Anvendelse: Diesel-el. 500/550 hk. motorvogn.

Tegningens benævnelse: Gulv i kedelrum.

Tegningens nummer: 18W-15.700.

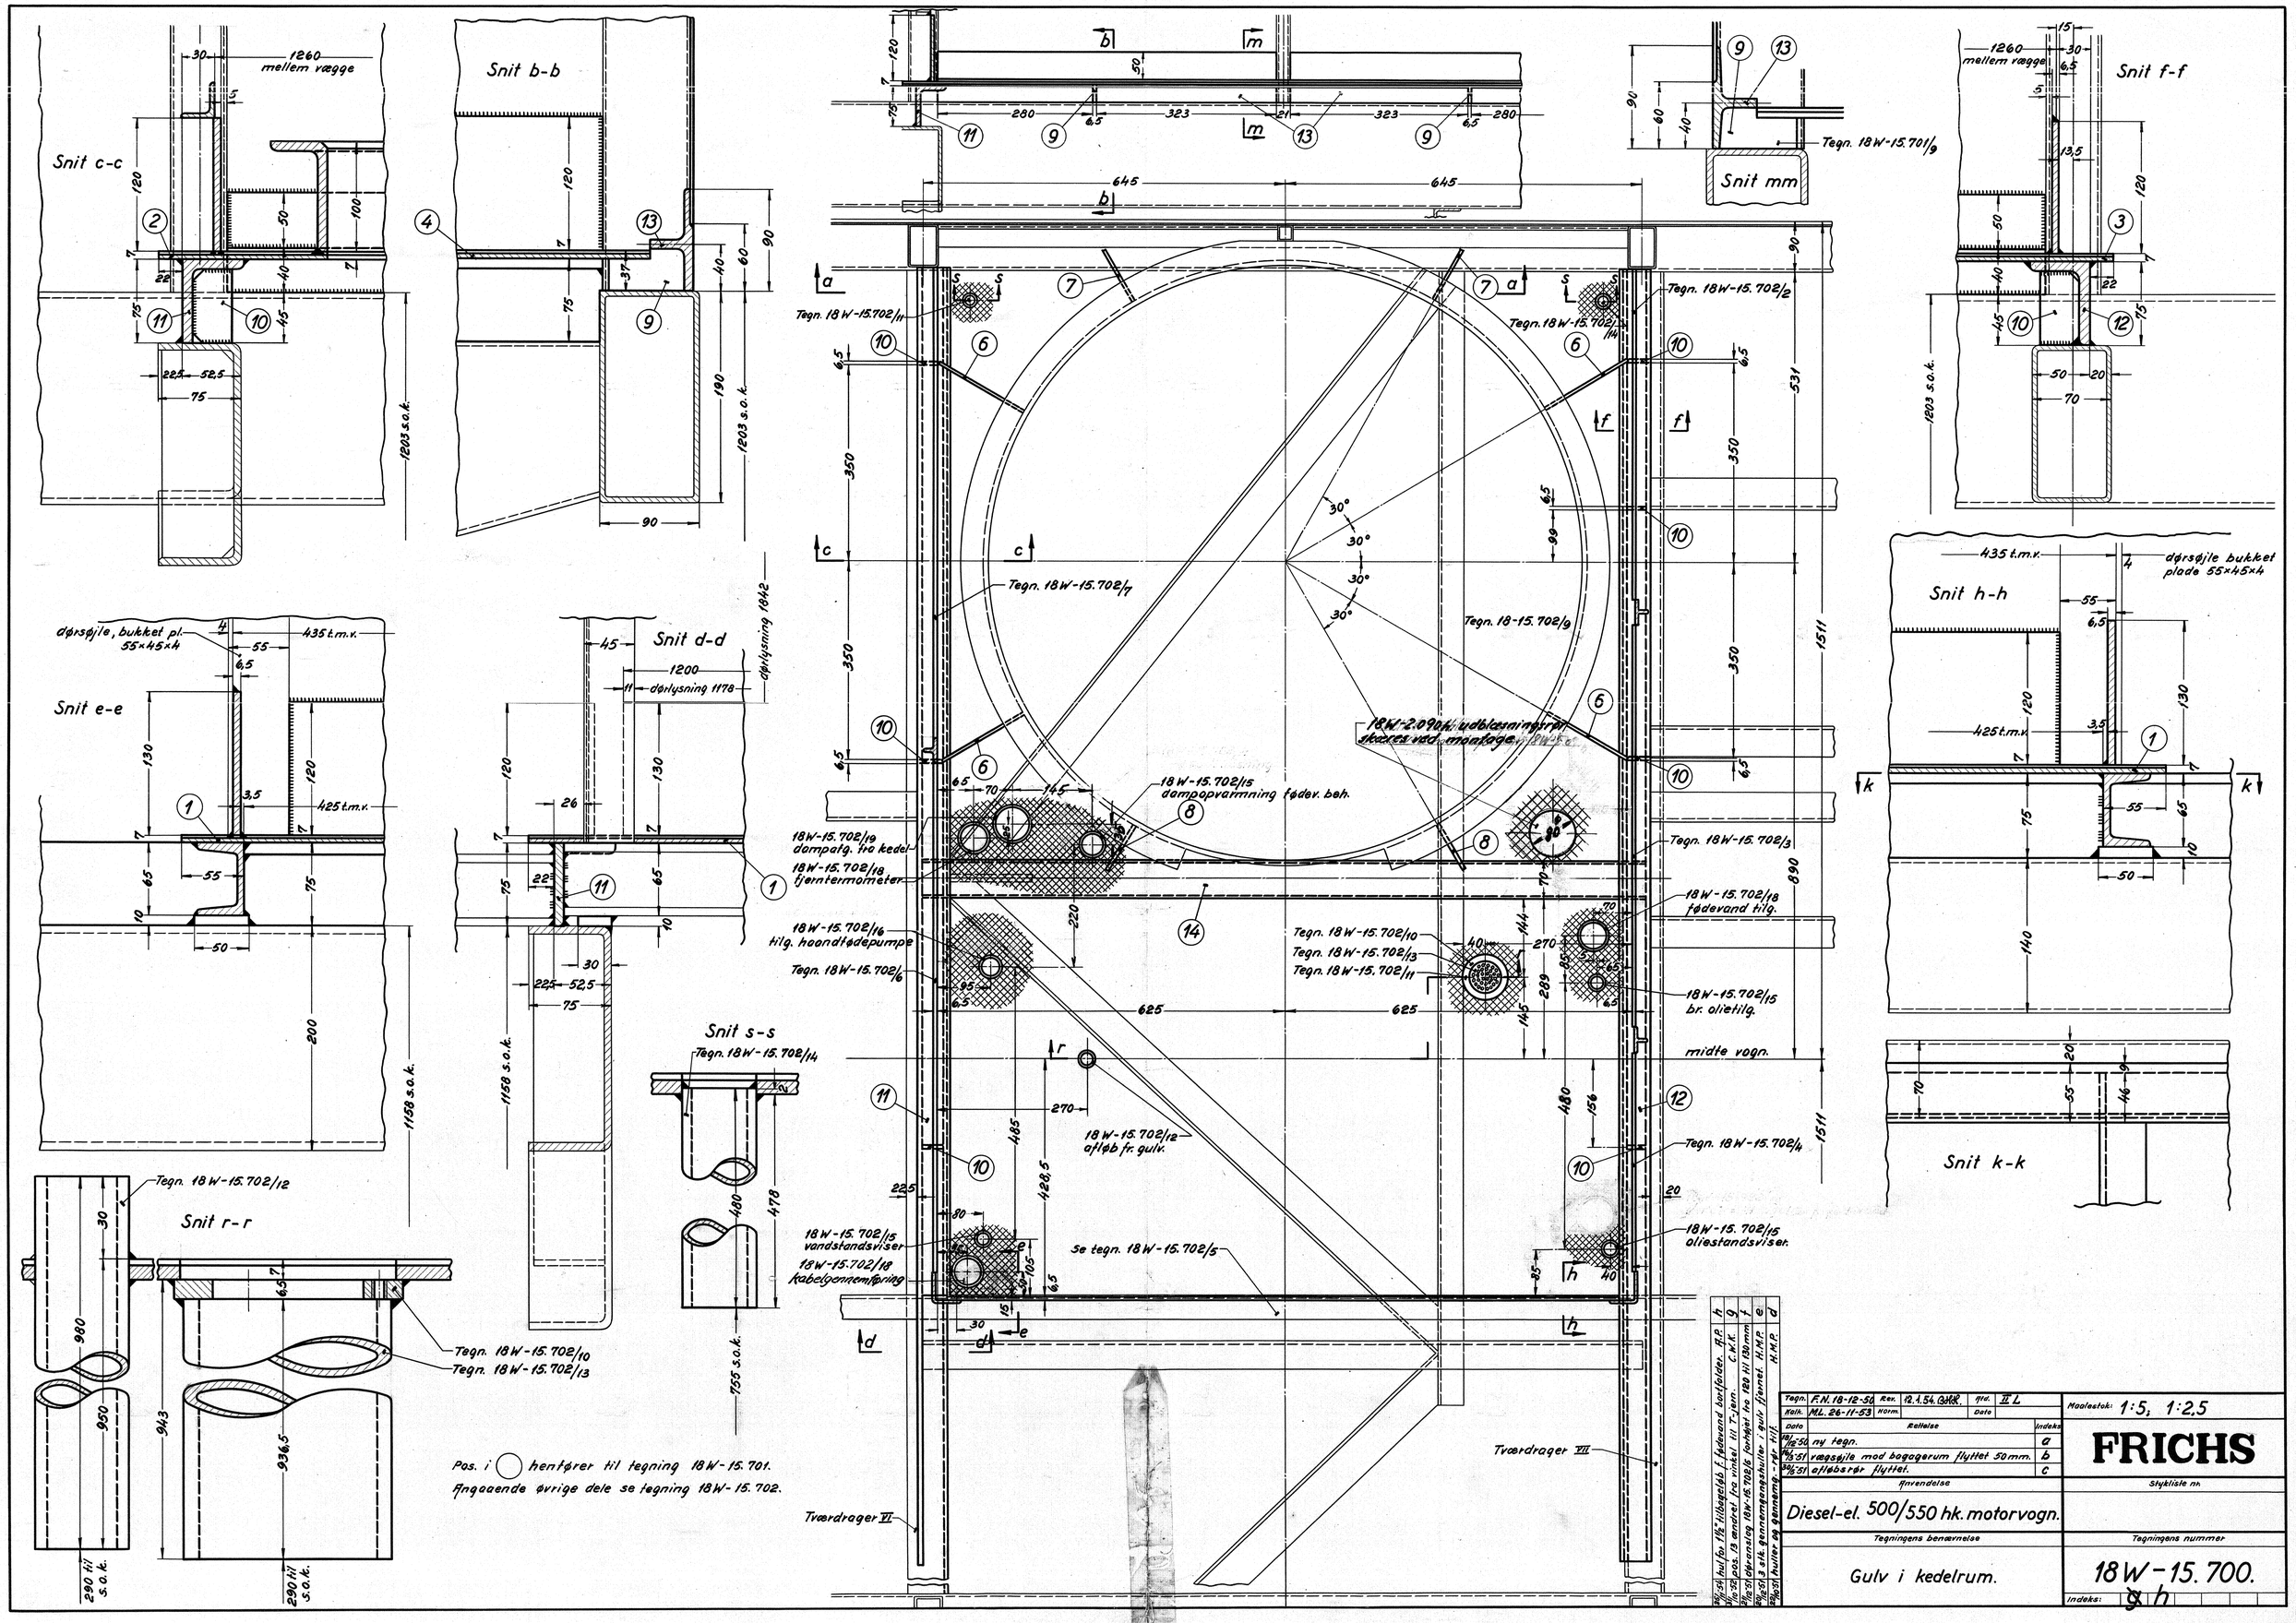
26/1-54	hul for 1½" tilbageløb f. fødevand bortfalder.	A.P.	h
30/10-52	pos. 13 ændret fra vinkel til T-jern.	C.W.K.	g
2/12-51	dørranslag 18W-15.702/5 forhøjet fra 120 til 130 mm		f
20/12-51	3 stk. gennemgangshuller i gulv fjernet.	H.M.P.	e
22/10-51	huller og gennemg.-rør tilf.	H.M.P.	d

Dato	Rettelse	Indeks
18/12-50	ny tegn.	a
16/3-51	vægsøjle mod bagagerum flyttet 50 mm.	b
30/5-51	afløbsrør flyttet.	c
